Ve věci: Posouzení střešní únosnosti pro umístění fotovoltaických panelů včetně kotvení, a posouzení stavu střešního pláště

Dne: 28-2-2024

Objekt je ve vlastnictví Statutárního města Opava slouží jako ZŠ Šrámková, příspěvková organizace, Šrámková 1457/4 Opava p.č. st 2233 v k.ú Kateřinky - Opava. Předmětem posouzení je umístění fotovoltaické elektrárny a posouzení stavu stávajícího střešního pláště. Objednatel posudku je Statutární město Opava.

Obrázek č. 1 – deformace folie v atikové části

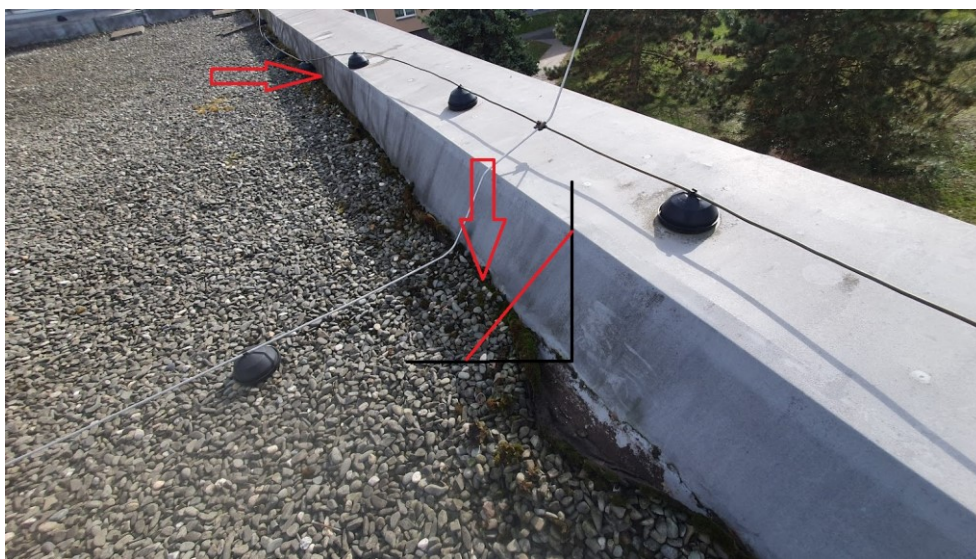
- U atikové části svislé části není aplikovaná rohová lišta min r.š. 100 mm (Viplanyl) v spodní části – není provedeno dle ČSN, prováděcí směrnice pro pokládku střešních PVC folií. Dochází vlivem smrštivosti folie o oddělení od svislice atiky – (napnutí fólie). Stávající původní skladba (starší) je tzv. Polsidového typu a tudíž není možno s ohledem na škvárový podsyp mechanicky kotvit. Často tyto typy střech podléhají deformaci ve vodorovném směru a odseparuje se od atikových částí.

K vzhledem k výše uvedeným závadám nutno konstatovat, že se jedná o PORUCHOVÝ STAV ZÁVAŽNÝ. Tento stav vyžaduje nutnou celkovou rekonstrukci atikových částí, opravy lemování VZT komínků, vpustí dle výše uvedených závad. Po dokončení těchto oprav doporučuji provést na celé ploše (bez demontáže zátěžové vrstvy kačírku) jiskrnou zkoušku na prokázání poruch v ploše střešního pláště. Dle závěru z této zkoušky provést lokální opravy.

Obrázek č. 8 – Pohled na střešní vpust a zamechování ploch

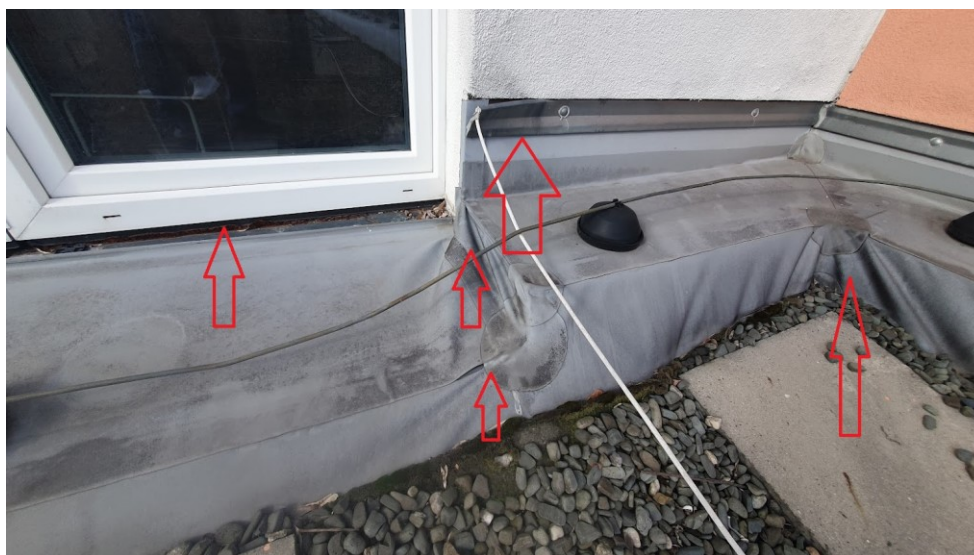
- Na stávajícím střešním plášti je celoplošně rozprostřen kačírek fr. 16/32 v cca tl. 5 cm. Jelikož nejsou použity ochranné košíčky pro odvod vody na střešních vpustích, dochází k zamechování plochy. Tím dochází k zanesení vpustí mechem. Tím dochází k zanesení vpustí mechem. Při dlouhotrvajícím nebo přívalem dešti dochází k zaplavení střešní plochy – nedostatečný odvod srážkových vod.
